Asunto: Alcance a comunicación SAL-23-016095, Radicado No. 202352601851422. Solicitud de modificación al contrato 1647 de 2020. Tabla de hitos para el puente peatonal – zona 1 y Estación Av. Villavicencio.

REFERENCIA: CONTRATO No. 1667 DE 2020. "INTERVENTORIA INTEGRAL PARA LA CONSTRUCCION PARA LA ADECUACION AL SISTEMA TRANSMILENIO DE LA TRONCAL AVENIDA CIUDAD DE CALI TRAMO 1 - ENTRE LA AVENIDA CIRCUNVALAR DEL SUR Y LA AVENIDA MANUEL CEPEDA VARGAS Y OBRAS COMPLEMENTARIAS EN BOGOTÁ D.C."- GRUPO 2: INTERVENTORIA INTEGRAL PARA LA CONSTRUCCION PARA LA ADECUACION AL SISTEMA TRANSMILENIO DE LA TRONCAL AVENIDA CIUDAD DE CALI TRAMO 1 – ENTRE LA AVENIDA BOSA Y LA AVENIDA VILLAVICENCIO Y OBRAS COMPLEMENTARIAS EN BOGOTÁ D.C.

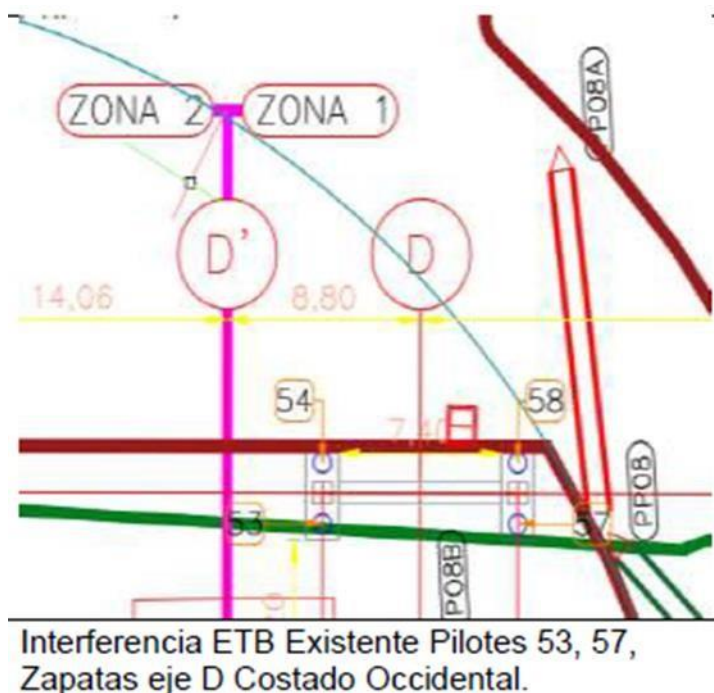
De acuerdo con la información de los diseños de las redes de alcantarillado y del puente peatonal Américas, esta Interventoría encontró, como se muestra en la imagen siguiente, que la menor distancia entre la red sanitaria Ø 27" y los pilotes, en este caso el pilote 83, es de 6.03m, y no 3.0m, como lo indica el Consorcio Santa María 004:

Se concluye entonces que, la existencia del colector sanitario (Ø27”), el cual atraviesa la avenida Ciudad de Cali, muy cerca del extremo norte de su separador central, en la intersección con la avenida Villavicencio, se encuentra a una distancia que permite adelantar, con seguridad, la construcción de los pilotes 83, 85 y 87 del puente peatonal Américas, y por ello, no ha sido ni es una interferencia para su intervención y no justifica la actual pretensión de modificación contractual, planteada por el Consorcio Santa María 004.

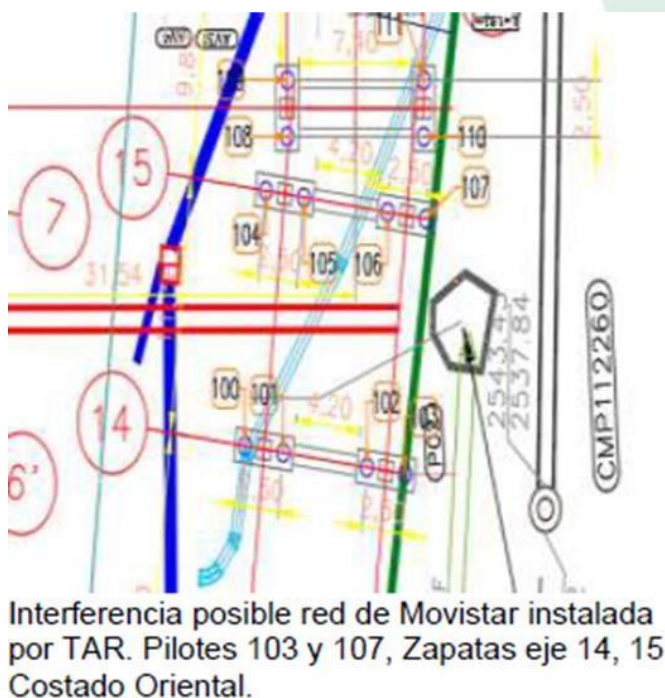
El contratista manifiesta que *“Esta red existente al costado sur de la Av. Villavicencio con Av. Ciudad de Cali en el Occidente y Oriente, interfiere con los Pilotes 12, 16, 53, 57, 121, 99, 103, 107. Así como tan bien las zapatas eje B, C, D, 17, 13, 14, 15 La misma deberá ser trasladada por el contrato IDU 1647, realizando el cruce sobre la Av. Ciudad de Cali”*.

Al respecto, esta interventoría informa que, el Contratista desvió esta canalización, por lo cual la presunta interferencia no es objeto para justificar la modificación.

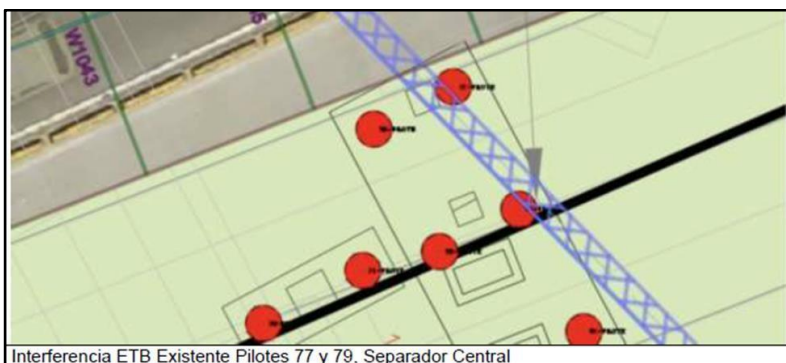
Observación Interventoría

Respecto al costado oriental, esta interventoría informa que este tema se ha venido tratando en varias mesas de trabajo con Movistar y evidentemente existe esta interferencia, CSM004 realizó el día 27 de julio de 2023 apiques de aproximadamente 4,50 metros de profundidad sin encontrar esta canalización. El contratista con acompañamiento de la Interventoría realizó un replanteo en campo donde se evidenció la posible interferencia de esta canalización con los pilotes 103 y 107, y las zapatas 56, 58 y 60.

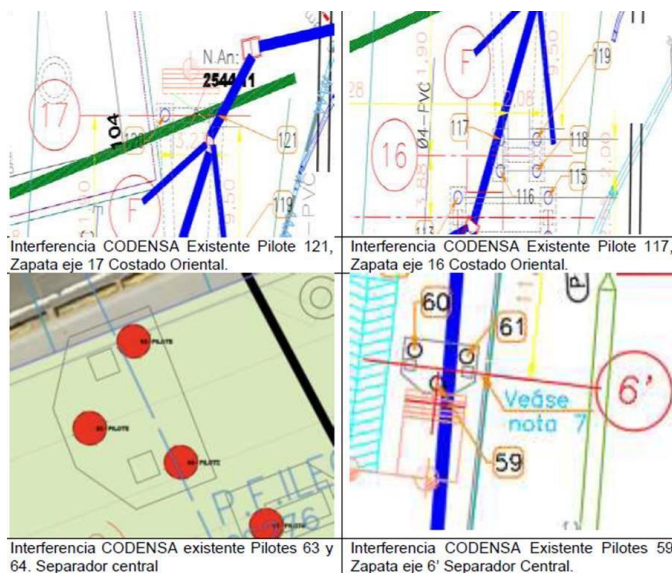
Respecto Redes Codensa El contratista señala que, “Esta red existente al costado sur de la Av. Villavicencio con Av. Ciudad de Cali en el Occidente y Oriente, interfiere con los Pilotes 121, 117, 63, 64, 59, 66, 85. Así como tan bien las zapatas eje 17, 16, F, 6’, 7, 9 Y 10 La misma deberá ser trasladada por el contrato IDU 1647, realizando el cruce sobre la Av. Ciudad de Cali”.

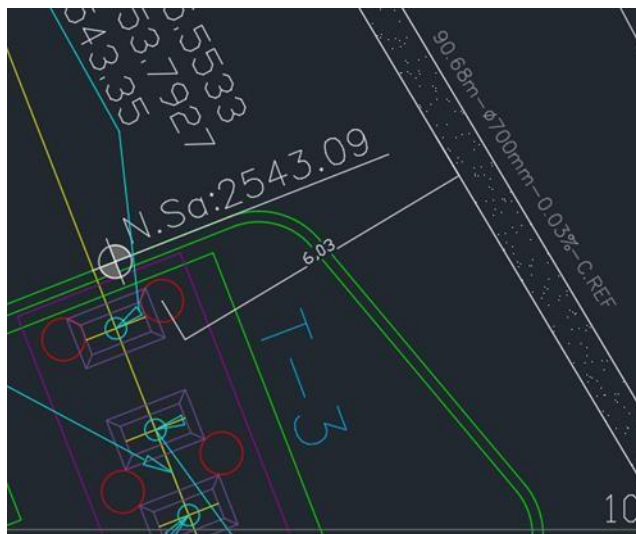
Se concluye entonces que, la existencia del colector pluvial (Ø1.10m - 44"), en el costado oriental de la avenida Ciudad de Cali, en cercanías de la avenida Villavicencio, no ha sido interferencia para construir los pilotes 100, 103, 106, 107, 110, 111, 114, 115, 118, 119 y 121, del puente peatonal Américas, y por ello, no justifica la actual pretensión de modificación contractual, planteada por el Consorcio Santa María 004.

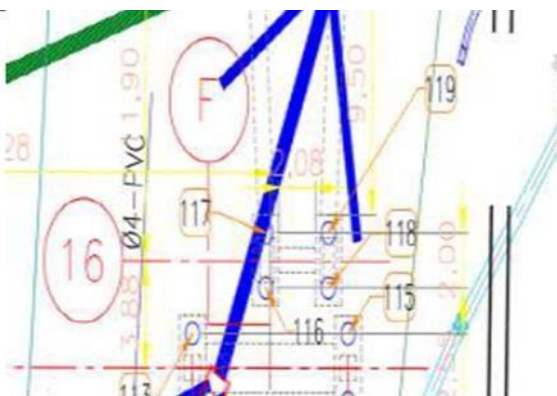
Al respecto, esta Interventoría informa que, si bien esta interferencia existe, el contratista no ha realizado la solicitud de traslado de esta red a la infraestructura realizada por TAR en el costado norte de la intersección de la Av. Ciudad de Cali con Av. Villavicencio, ubicada entre las cámaras 083B y 088, aunque no es claro la competencia del traslado, por lo cual no se incluye la trazabilidad y soportes suficientes que puedan determinar si esta es una interferencia imputable a un tercero.
